MEMORANDUM N° 669/2022

REF: A fin de remitir el Informe Técnico N°67/2022, presentado por el Ing. Benigno Ramírez Fiscal de Obras a fin de elevar a su consideración un plan de **Adenda Ampliatoria** del contrato Nº 80/2022 adjudicada a la firma FENAR SA.

Obra: **Convocatoria de la Licitación 415176 - LCO N° 02/2022 CON ID N° 415176 - PAVIMENTO DE H° A° EN BOCA CALLES EN VARIOS PUNTOS ESPECIFICOS - SOBRE LA CALLE RCA DE COLOMBIA Y CAP. INSFRAN, AVDA. ITA YBATE ESQ NANAWA, CALLE AMERICA, CALLE ALBERDI - CIUDAD DE LUQUE.**

ADENDA CONVENIO AMPLIATORIO

Badén de Bocacalle

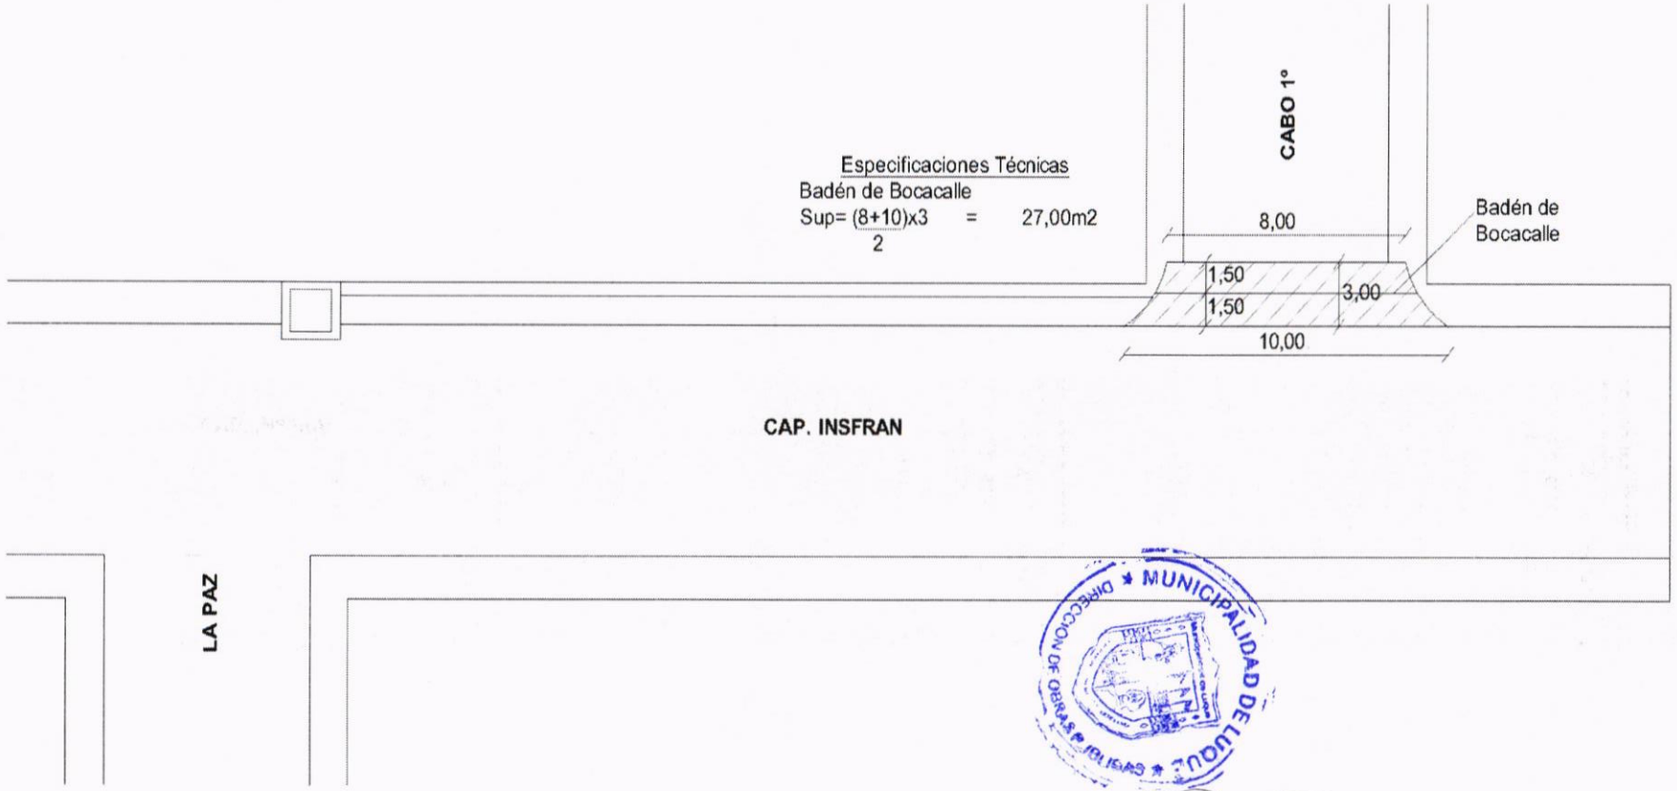
Conforme planos Técnicos adjuntos los cuales reflejan la sugerencia de esta fiscalización, a fin de dar una finalidad a la zona con terminación correcta, por ende y conforme lo mencionado se tiene el siguiente criterio técnico financiero:

ADDENDA AMPLIATORIA - CONTRATO N° 80/2022.					
1.6	Preparación de Pista	m2	289,50	4.652	1.346.754
1.7	Colocación de Hormigón Elaboración Esp. 15cm	m3	289,50	346.000	100.167.000
1.8	Remoción y reposición de empedrado Existente	m2	289,50	49.000	14.185.500
1.9	Limpieza Final (retiro de escombros, limpiezas de piso nuevos, retiro de material excedente)	ml	1,00	3.500.000	3.500.000
				TOTAL GENERAL SEGUN ADDENDA	**119.199.254**

$$Sup = \frac{(8+10)}{2} \times 3 = 27{,}00 m2$$

Armadura

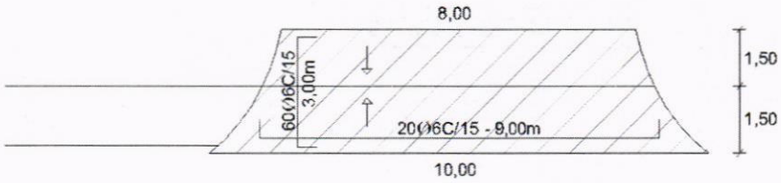
30 Varillas de AC Conformada diámetro Ø6

Sup= $\frac{(10+8)}{2}$x3,00 = 27,00m2

Espesor = 15,00cm

Volumen = 4,05m3
